L. Dz.: DZP-399/19

Poznań, 19.06.2019 r.

**Dotyczy: PN-32/19** przetargu nieograniczonego pn. Budowa budynku Wydziału Farmaceutycznego UMP pn. Collegium Pharmaceuticum w zakresie części: CP1 i CITF wraz zagospodarowaniem terenu oraz robotami towarzyszącymi.

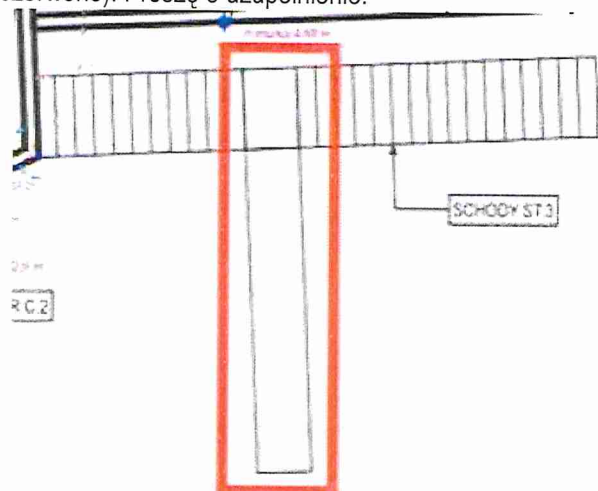
Rysunek konstrukcyjny schodów ST.3 na PZT nie zawiera całości konstrukcji (brakującą część oznaczono na czerwono). Proszę o uzupełnienie.

Zgodnie z rysunkiem Zagospodarowania Terenu oznaczony fragment na czerwono jest fragmentem ścieżki na terenie i w związku z tym nie jest elementem konstrukcyjnym schodów. Pomosty przedstawiono na rys. CPP\_PW\_145.6.

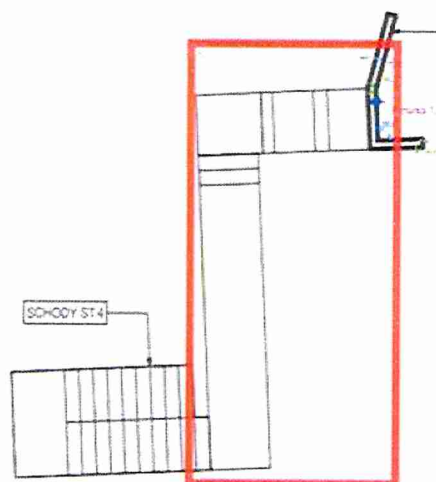
Rysunek konstrukcyjny schodów ST.4 na PZT nie zawiera całości konstrukcji (brakującą część oznaczono na czerwono). Proszę o uzupełnienie.

Zgodnie z rysunkiem Zagospodarowania Terenu oznaczony fragment na czerwono jest fragmentem ścieżki na terenie i w związku z tym nie jest elementem konstrukcyjnym schodów. Pomosty przedstawiono na rys. CPP\_PW\_145.6.

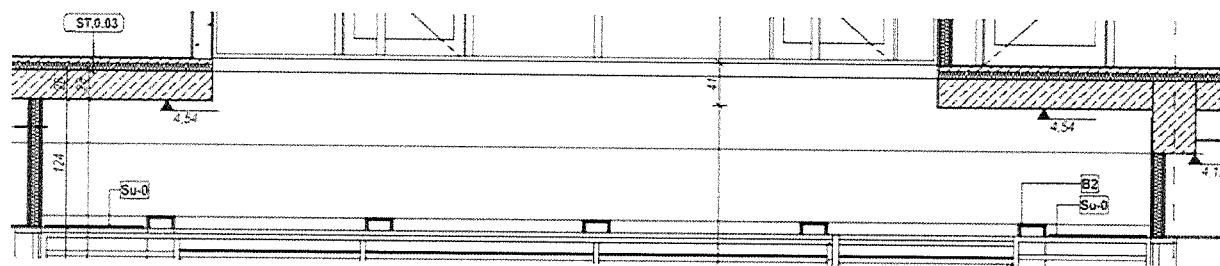
Prosimy o wskazanie sposobu mocowania sufitu podwieszanego (belek drewnianych) pod świetlikiem w budynku CITF. Na poniższym rysunku w miejscu świetlika widoczny jest drewniany ruszt którego nie można podwiesić na obszarze ok. 6,5x3,2m.

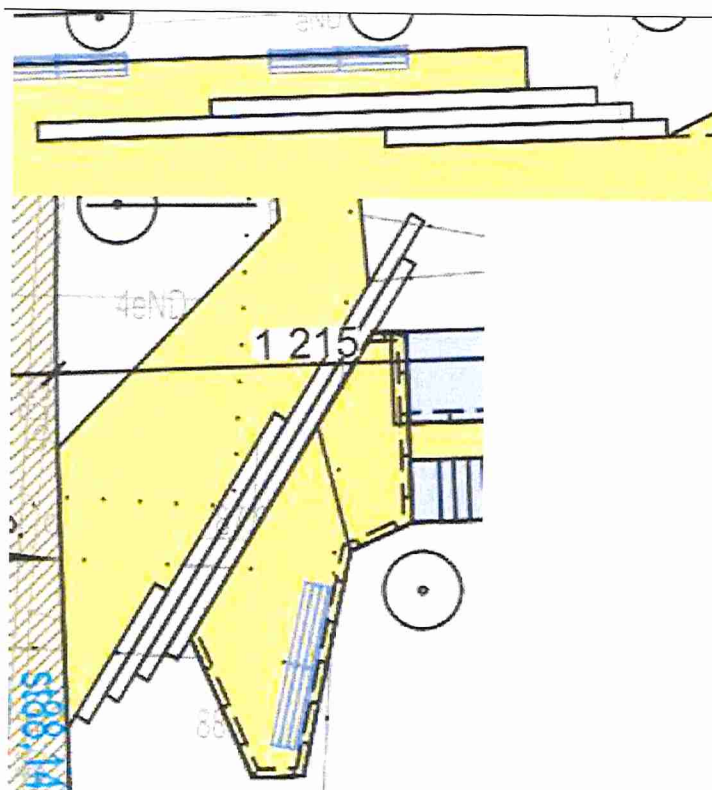
Proszę o wyjaśnienie (z uwagi na brak w dokumentacji) oznaczeń białych pasów jak poniżej:
